con la presente si inviano le Osservazioni contro il Progetto di un impianto eolico codice procedura ID\_VIP/ID\_MATTIM: 1269 denominato "Pitigliano" ubicato nei comuni di Pitigliano (GR) e Sorano (GR) costituito da 20 (venti) aerogeneratori di potenza nominale 7,0 MW per un totale di 140,0 MW con relative opere connesse ed infrastrutture indispensabili.

**“Progetto di un impianto eolico denominato “Pitigliano” ubicato nei comuni di Pitigliano (GR) e Sorano (GR) costituito da 20 (venti) aerogeneratori di potenza nominale 7,0 MW per un totale di 140,0 MW con relative opere connesse ed infrastrutture indispensabili”**

## ALLEGATO 1 alle OSSERVAZIONI all'IMPIANTO EOLICO INDUSTRIALE denominato " PITIGLIANO"

**IMMAGINE n. 2** Impianto eolico industriale “Pitigliano” e distanze aerogeneratori dai Vincoli della Conca del Lago di Mezzano...

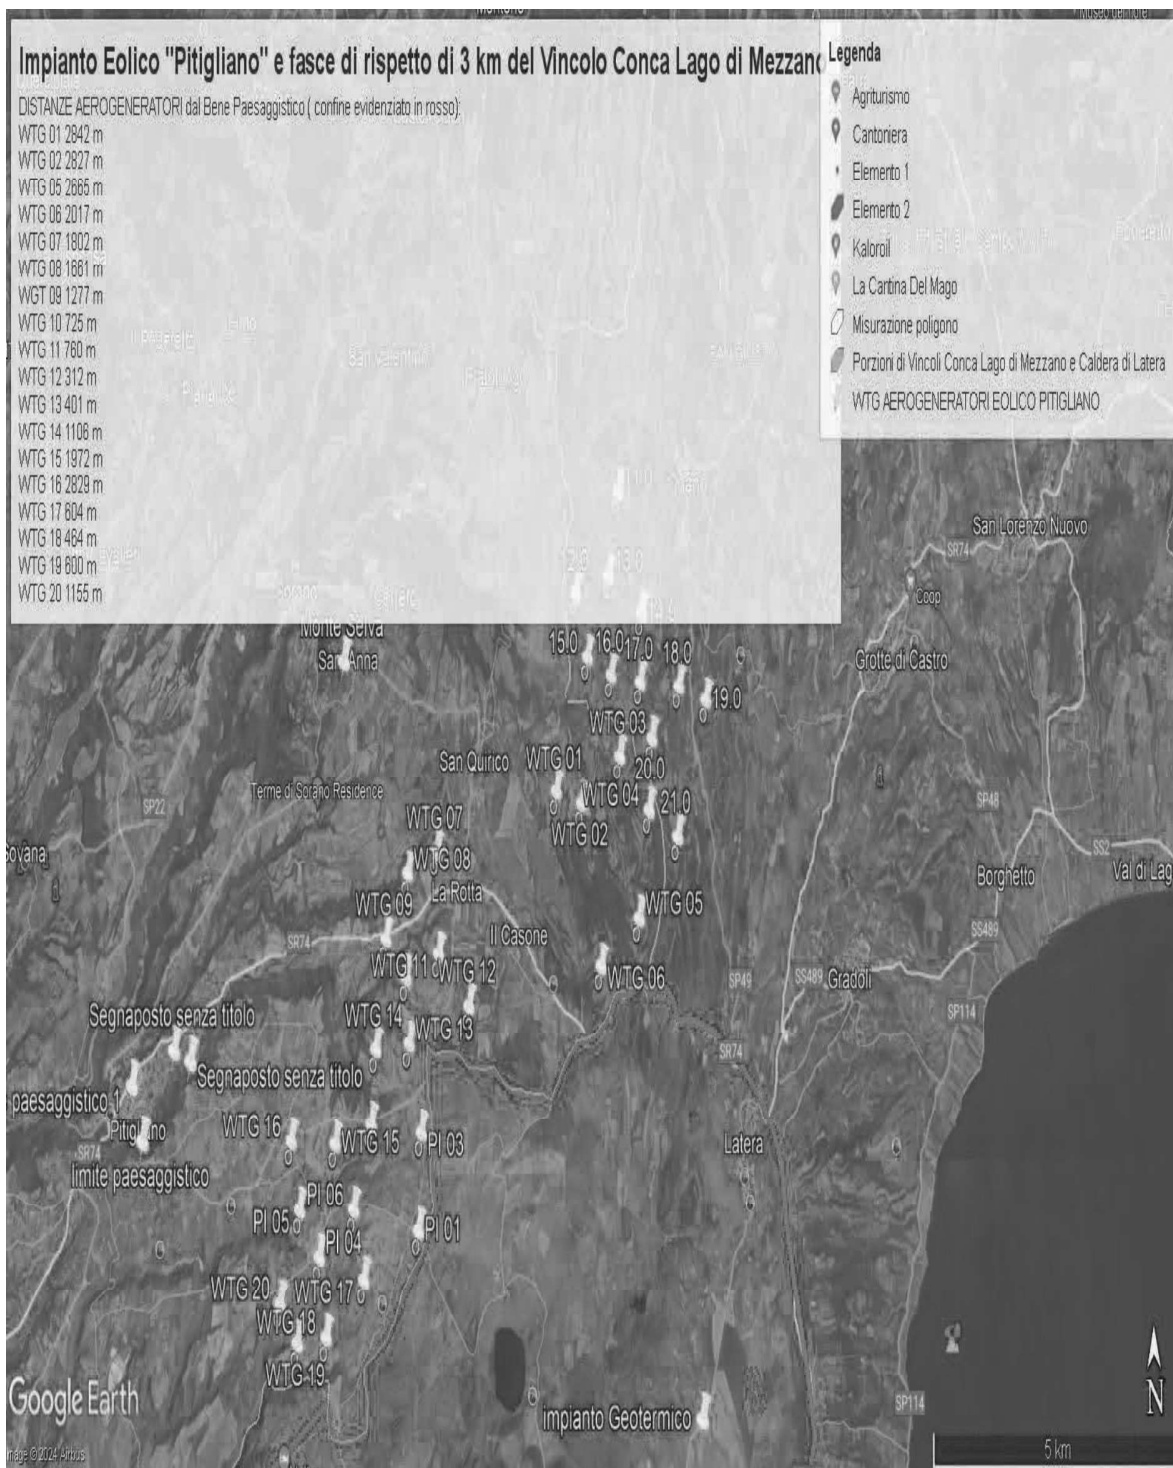
Al contrario si evidenzia che l'impianto eolico industriale citato non solo ricadrebbe con tutti e 20 gli aerogeneratori all'interno delle fasce di rispetto di 3 km di due vincoli paesaggistici di notevole interesse pubblico esistenti nella Regione Lazio e con una parte di essi nel vincolo paesaggistico del Centro abitato di Sorano ( GR) quindi in aree non idonee all'installazione di impianti di energia rinnovabile. Addirittura, alcuni aerogeneratori sarebbero ubicati a poche centinaia di metri dai perimetri dei due vincoli paesaggistici laziali ex art 136 del CBC.

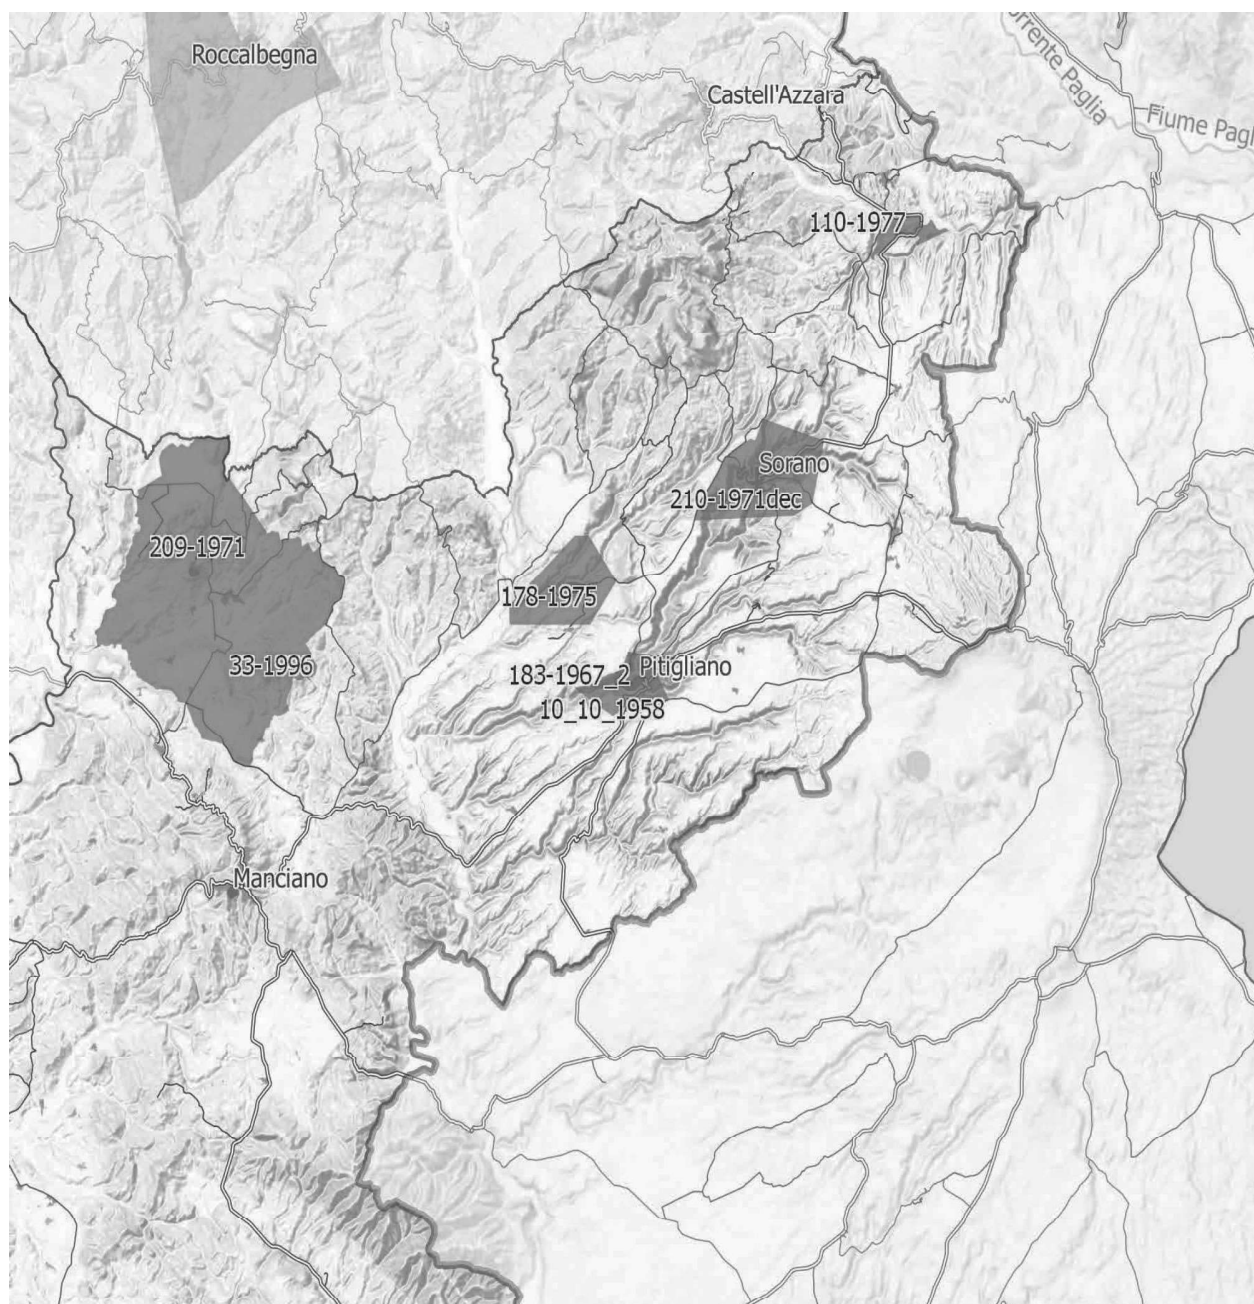
**IMMAGINE n. 4** Si evidenzia che i tre aerogeneratori WTG 07, WTG 08 e WTG 09 impattano con il vincolo paesaggistico di notevole interesse pubblico del Centro Storico di Sorano. Il WTG 07 si troverebbe a 2828 m, WTG 08 2504 e WTG 09 2990. Il cavidotto dell'impianto invece impatta in buona parte del Vincolo paesaggistico ex art. 136 del CBC del Centro Storico di Pitigliano.

**IMMAGINE n. 7** Mappa della intervisibilità degli impianti eolici elaborata dall'Associazione nazionale Amici della Terra. La mappa non è aggiornata comunque rende molo bene dell'enorme impatto visivo creato dal cumulo degli impianti.

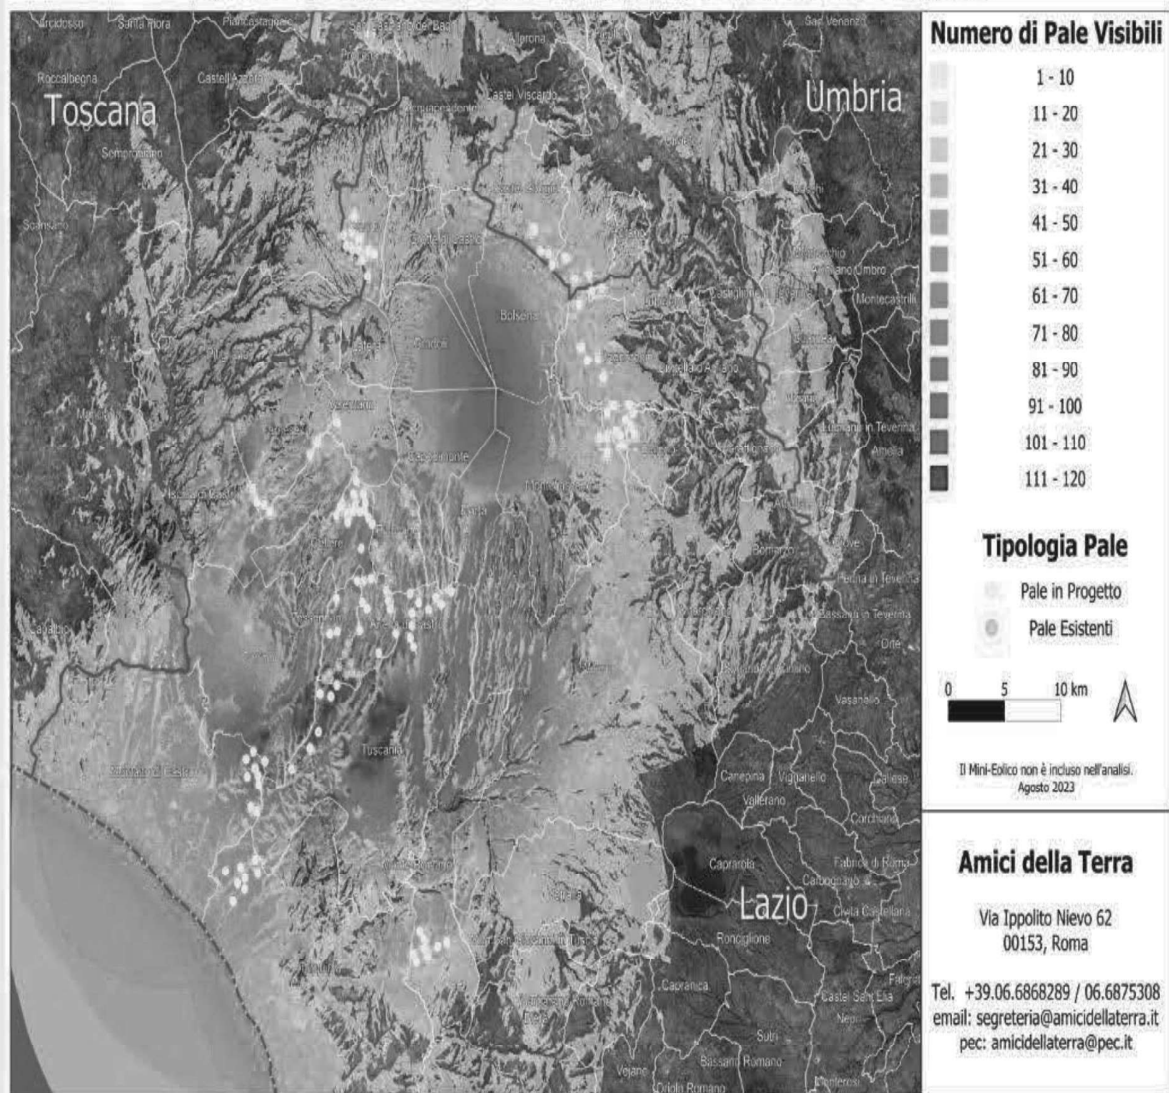
Se agli impianti eolici rappresentati qui sopra che non comprendono sia l'impianto eolico Pitigliano e le altre 14 pale del progetto eolico in verifica amministrativa sempre nel territorio di Pitigliano si aggiungono i migliaia di ettari ( 7000 fin'ora) di territorio occupato dagli impianti fotovoltaici e agrivoltaici e dalle altre tipologie appare chiaro il numero spropositato degli impianti FER nella bassa toscana e nella Tuscia.

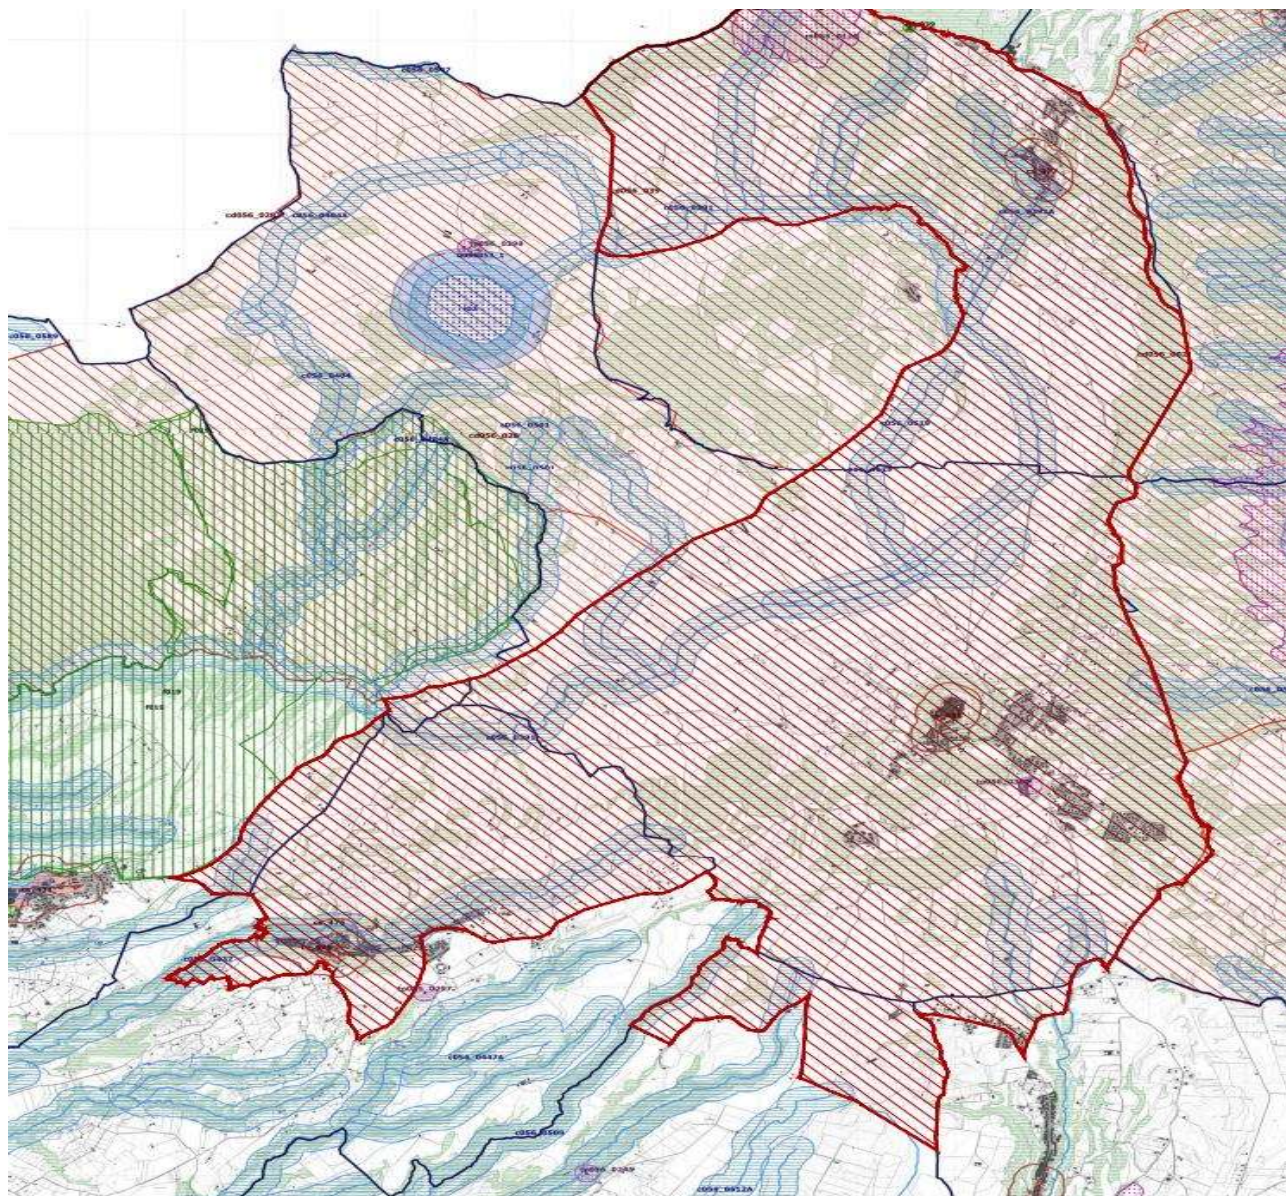
Come è illustrato nell'immagine si ribadisce che l'impianto industriale "Pitigliano" ricade completamente all'interno delle fasce di rispetto dei due vincoli di notevole

interesse pubblico e lambisce quelle di un terzo vincolo e quindi come affermato dal Consiglio di Stato nelle sentenze citate, l'impianto è insediato in area non idonea ai sensi dell'art. 20 comma 8 lettera c quater del D.Lgs. n. 199/2021 e ss.mm.ii al contrario di quanto sostiene la proponente.

**Immagine 3. Cumulo di una parte di impianti eolici, fotovoltaici e geotermici industriali in progettazione ed esistenti intorno all’eolico industriale “Pitigliano”.**

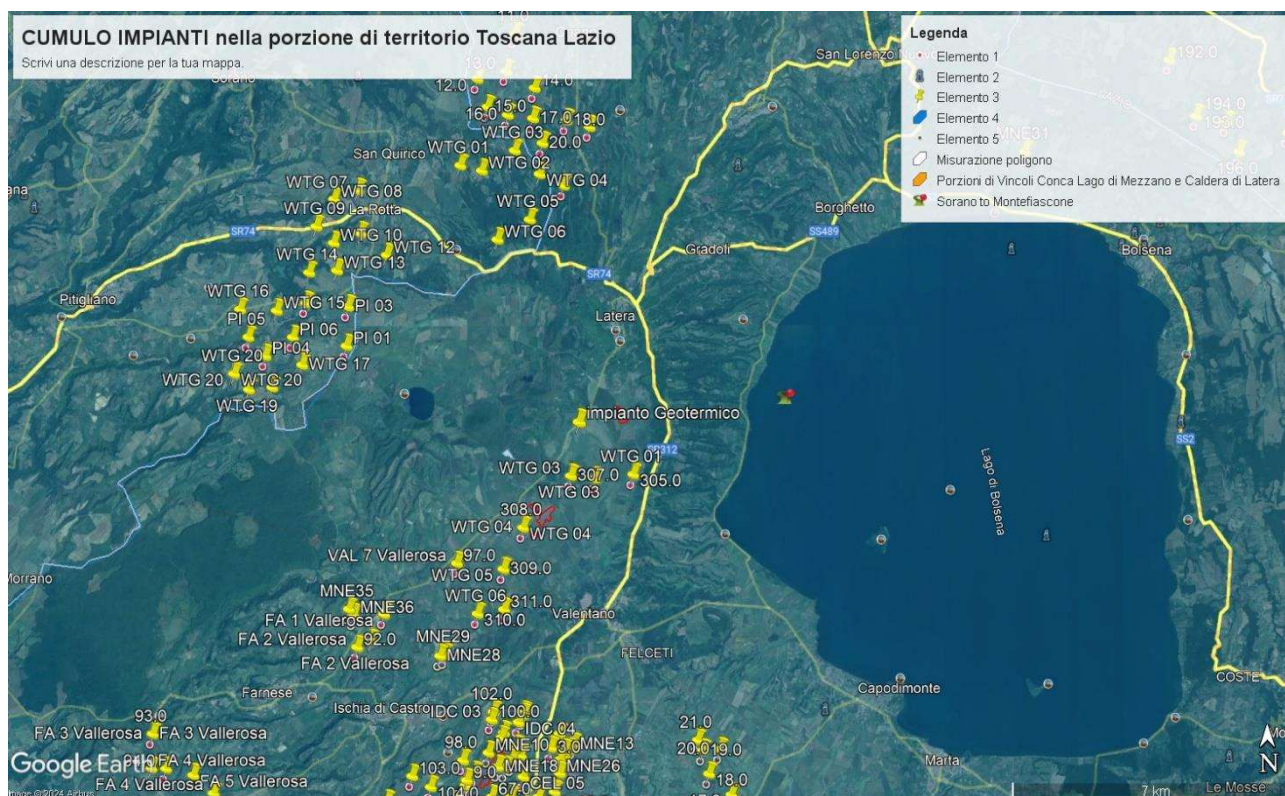
Beni Culturali “*Ambito paesaggistico, geologico e geomorfologico dell’orlo della caldera di Latera ...*” Non vengono nemmeno citati gli impianti eolici in progetto al MASE, il “Rempillo” (6 aerogeneratori) e un altro in verifica amministrativa di 14 aerogeneratori e 72, 6 MW. Ad oggi nei territori di Pitigliano, Sorano e in quello limitrofo potenzialmente potrebbero essere insediati 40 aerogeneratori alti 200 metri e larghi 170. Ma la proponente non cita neanche altri impianti che creerebbero il cumulo e quindi maggiore impatto. Infatti, sul territorio della “Città del Tufo” (Sorano e Pitigliano) impatterebbero anche l’impianto eolico “Montarzo” di Onano con 13 aerogeneratori con le dimensioni ricordate, l’altro eolico industriale nel territorio di Valentano con sette aerogeneratori (stesse dimensioni), gli impianti di Farnese con un minieolico di 3 Torri alte 60 metri già installate in località Poggio del Crognolo e l’impianto eolico industriale “Vallerosa” (7 aerogeneratori alti 200 metri e larghi 158 metri) in procedura VIA presso la Regione Lazio. Inoltre, altri impianti del minieolico già presenti a Valentano, Cellere e Piansano e due progetti eolici industriali con le stesse dimensioni (200 m x 170 m) nel Comune di Ischia di Castro. La valutazione del cumulo non prende neanche in considerazione gli impianti industriali di fotovoltaico e agrivoltaico in progetto a Farnese, Valentano, Ischia di Castro, Cellere. L’impianto geotermico in procedura Via al MASE, progettato nella Caldera di Latera. Quindi è stata effettuata una valutazione del potenziale impatto cumulativo non veritiera a dispetto di quanto affermato dalla proponente che sostiene di aver preso in considerazione uno spazio di 10 km intorno al suo impianto per gli impatti che si creerebbero.

Nella Parte IV delle Linee guida citate al punto 16.1, nello stabilire i requisiti per la valutazione positiva dei progetti nel procedimento di VIA si parla di individuazione delle aree idonee per l’insediamento degli impianti tenendo conto di aree degradate da attività antropiche pregresse o in atto (brownfield) tra cui siti industriali, cave, discariche, siti contaminati. Stessa raccomandazione viene ribadita anche nell’art.20 del D.Lgs n. 199/2021. Ma appare inascoltata dalla proponente. Infatti, insiste molto nel dire che il suo impianto industriale è compatibile con il territorio nonostante le numerose incompatibilità paesaggistiche, culturali, economiche e naturalistiche che esso incontra.
